FIDEICOMISO DE INFRAESTRUCTURA METROPOLITANA DE MONTEVIDEO

Llamado Público (IM) N° 16/2023

COMUNICADO N° 12
31/07/2023

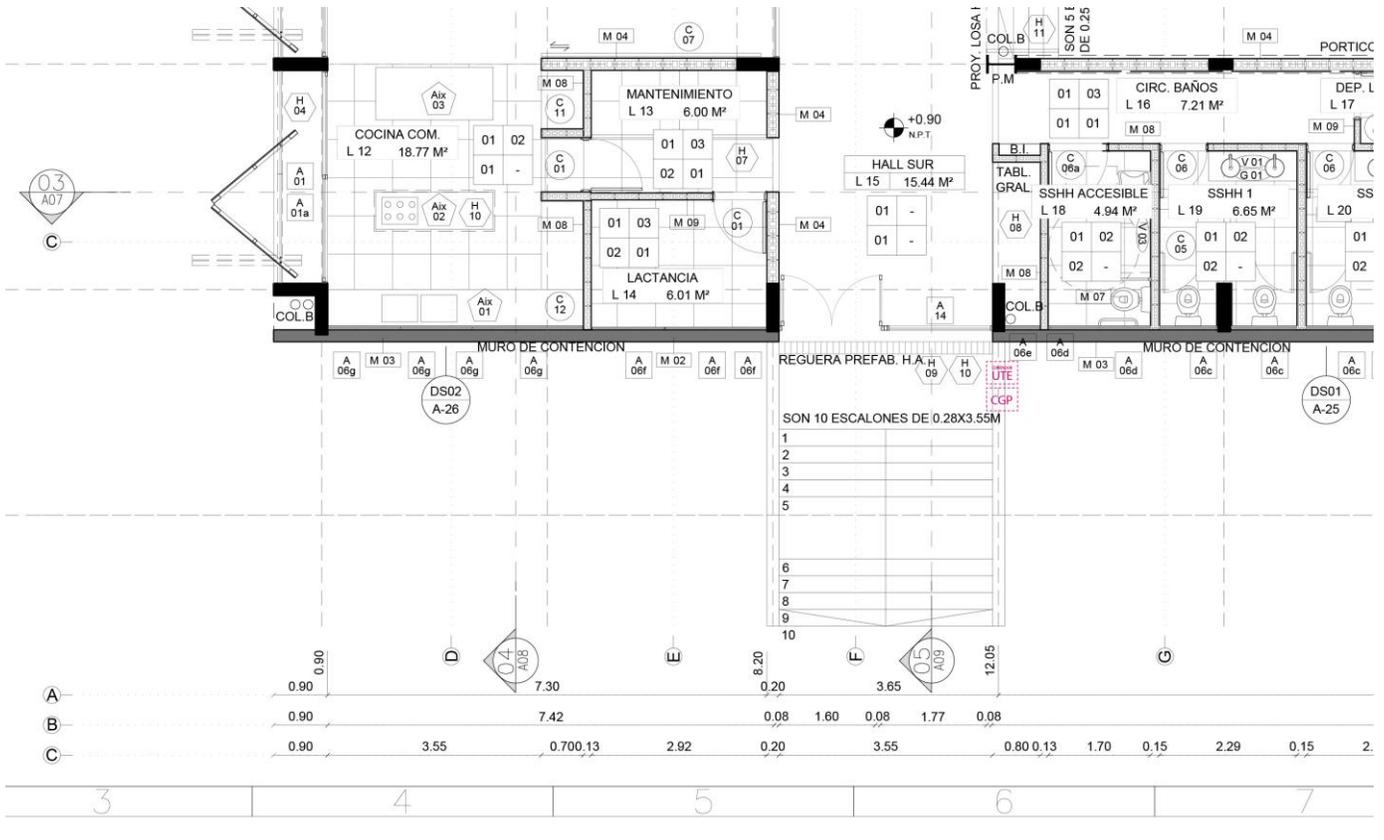
¿Tendrán ustedes algún plano de albañilería o similar en donde se pueda apreciar la ubicación del nicho de acometida de ute?

Ya que en los planos que nos suministraron no se encuentra la ubicación del mismo.

En caso de no tener ningún plano CAD o PDF en donde se pueda ver la ubicación del mismo, ¿tendrán la distancia entre el tablero CDP y el nicho?

Ver lámina A03 y Capítulo B de Instalaciones Eléctricas en Sección 3. La ubicación del nicho de acometida de UTE y CGP es próxima al Acceso Sur del edificio, se adjunta planta con ubicación.
